廃樹脂処理装置他の共用化  
及び原子力災害制圧道路等整備による敷地境界の変更  
に伴う原子炉施設保安規定変更認可申請について

2022年 9月8日  
関西電力株式会社

# 1. 申請案件

### 第100条の2（放射性固体廃棄物の管理）（今回変更箇所：赤字）

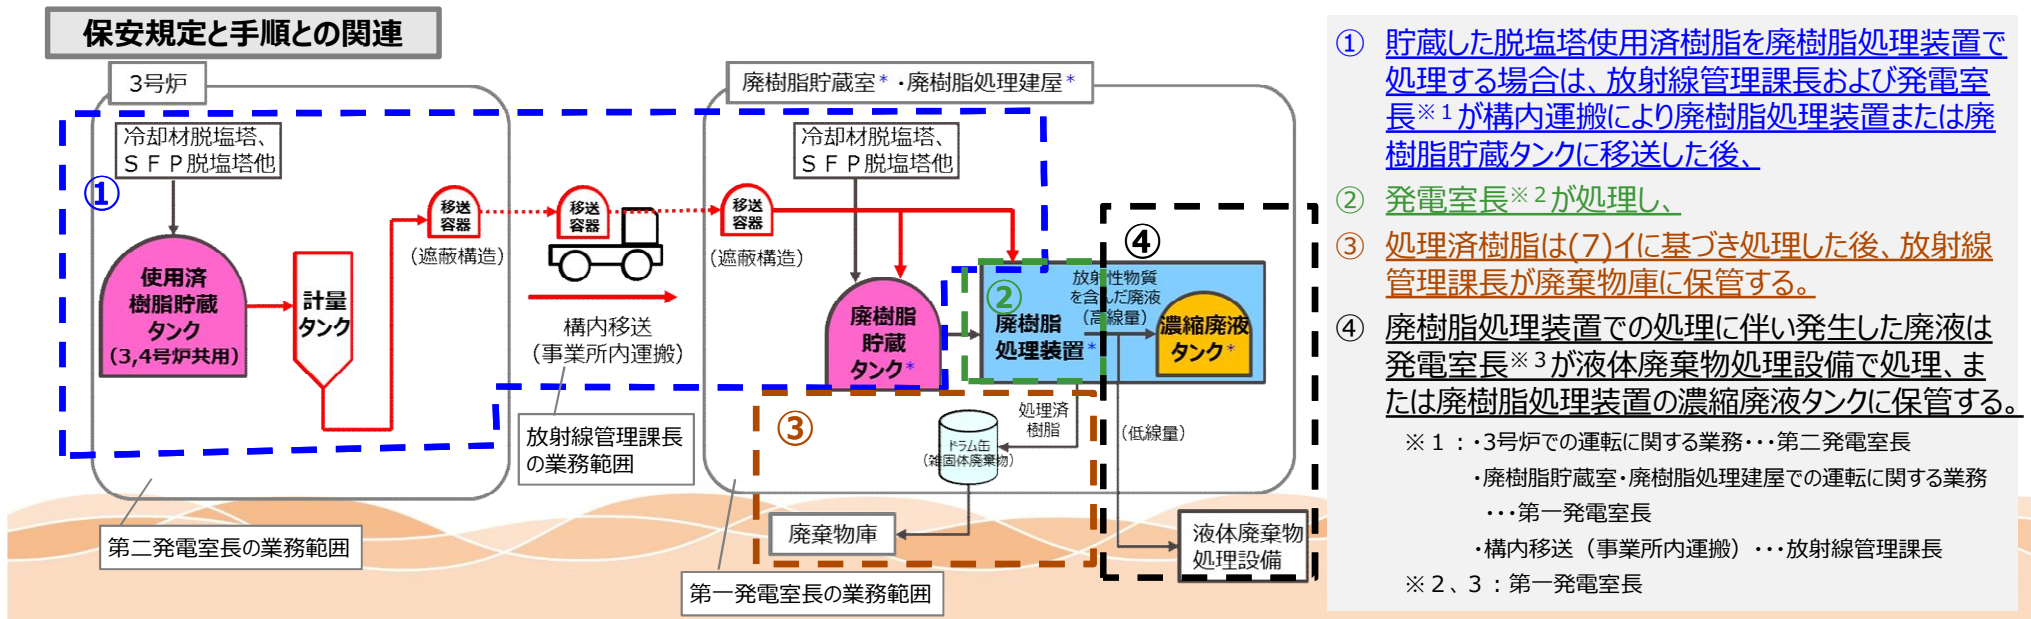
□ 3号炉及び4号炉の脱塩塔使用済樹脂を1号炉及び2号炉の廃樹脂処理装置で処理するための運用を追加

(3) 3号炉および4号炉で発生した脱塩塔使用済樹脂は、発電室長が使用済樹脂タンクまたは使用済樹脂貯蔵タンクに貯蔵する。また、脱塩塔使用済樹脂のうち、低線量のものについて雑固体廃棄物として取扱い、(7)イに基づき処理した後、放射線管理課長が廃棄物庫に保管する。ドラム缶に固型化する場合は、発電室長が固化装置で固型化し、放射線管理課長が廃棄物庫に保管する。**貯蔵した脱塩塔使用済樹脂を廃樹脂処理装置で処理する場合は、放射線管理課長および発電室長が構内運搬により廃樹脂処理装置または廃樹脂貯蔵タンクに移送した後、発電室長が処理し、処理済樹脂は(7)イに基づき処理した後、放射線管理課長が廃棄物庫に保管する。廃樹脂処理装置での処理に伴い発生した廃液は発電室長が液体廃棄物処理設備で処理、または廃樹脂処理装置の濃縮廃液タンクに保管する。**  
（中略）

添付4 管理区域図（第105条および第106条関連）

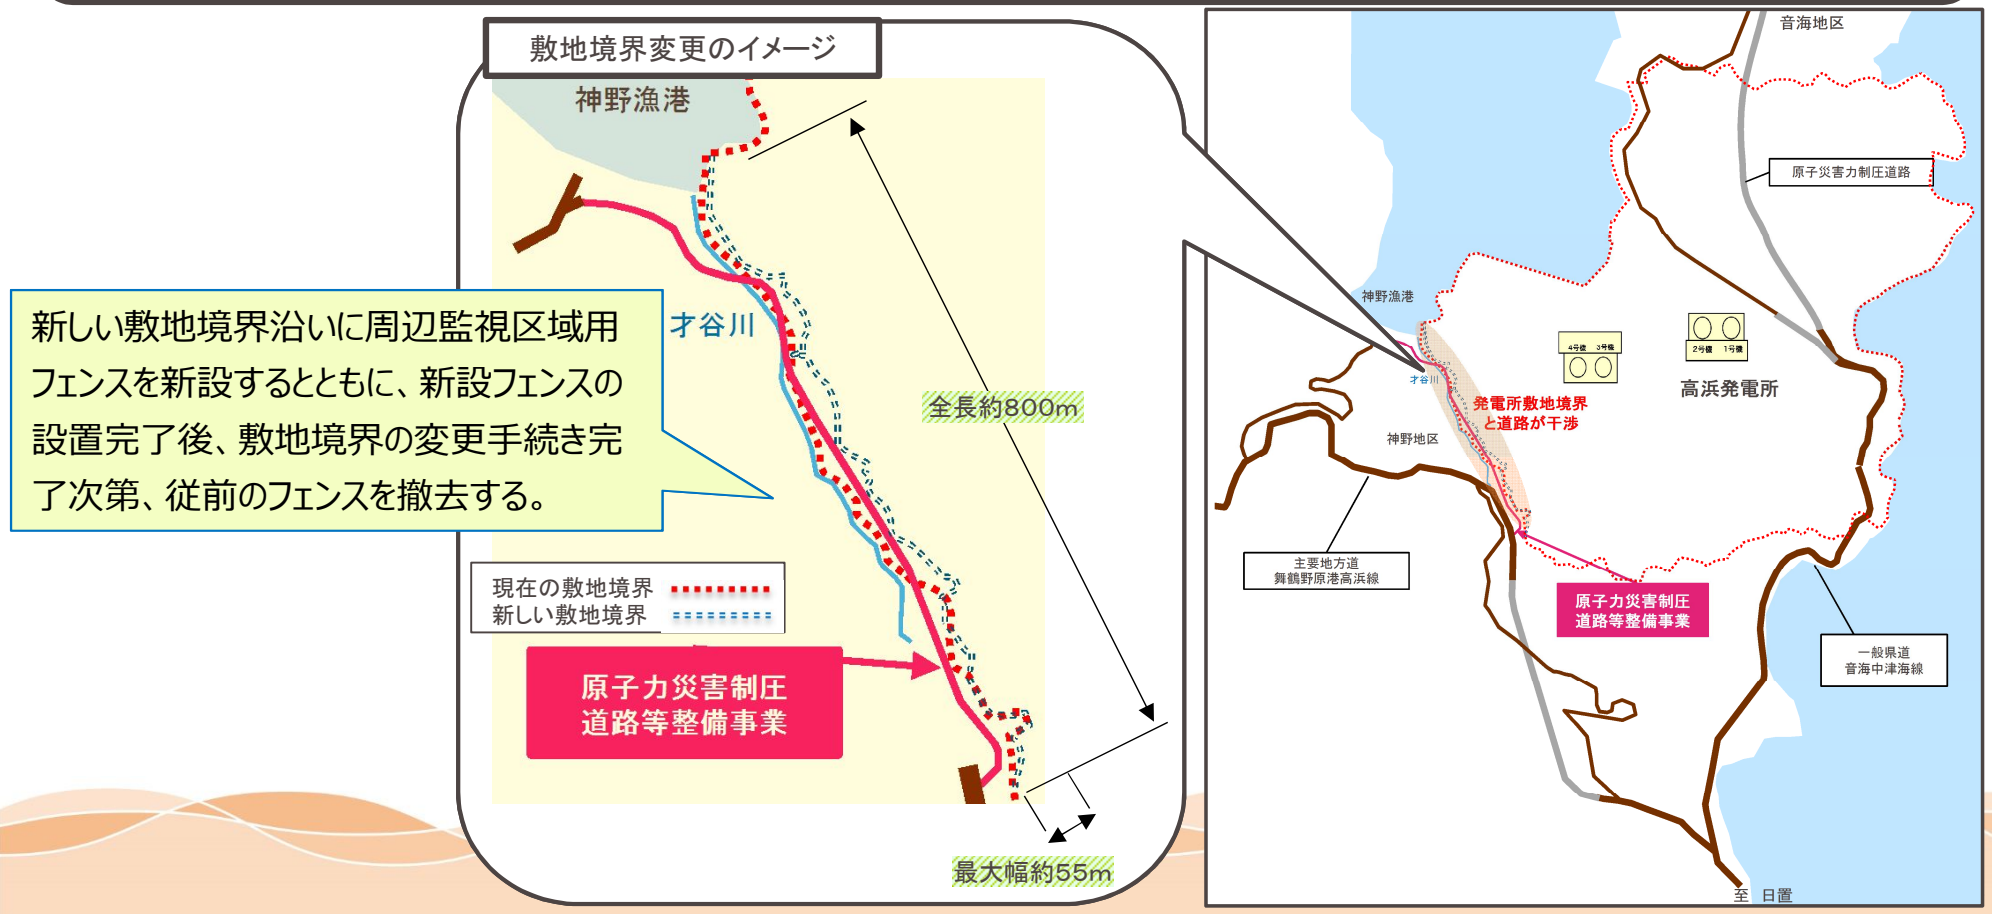
- 使用済樹脂移送容器を設置するため、壁の撤去及び搬出入口の拡張に伴い、廃樹脂貯蔵室の管理区域図を変更

第111条 図111 (周辺監視区域図)

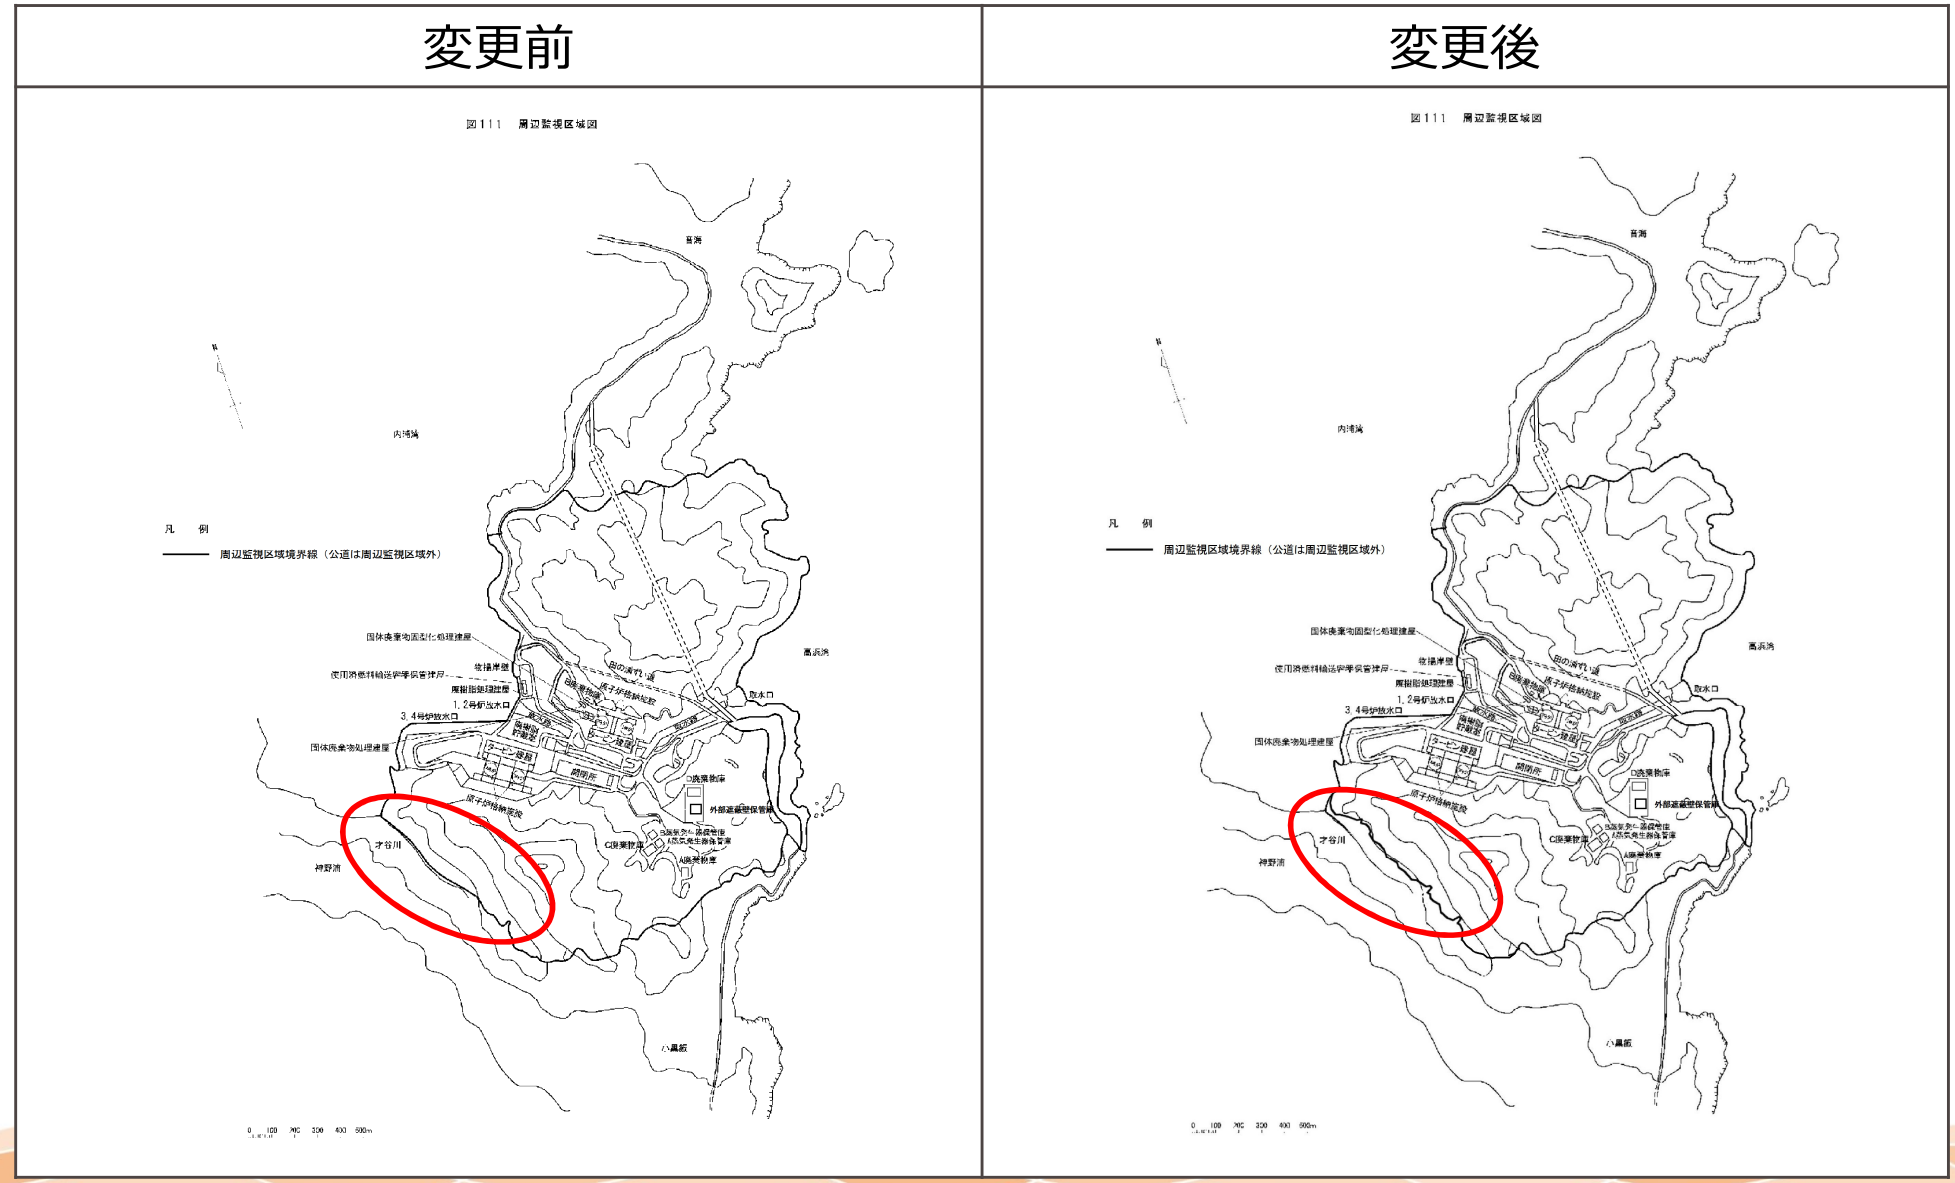
福井県（高浜町）が計画する原子力災害制圧道路等整備事業に伴い、高浜発電所の敷地境界付近において町道が新たに整備される。

当該道路整備の一環として、高浜発電所用地の一部を高浜町に譲渡する計画に伴い、高浜発電所の敷地境界（周辺監視区域境界）を変更することから、以下の保安規定図面を変更する。
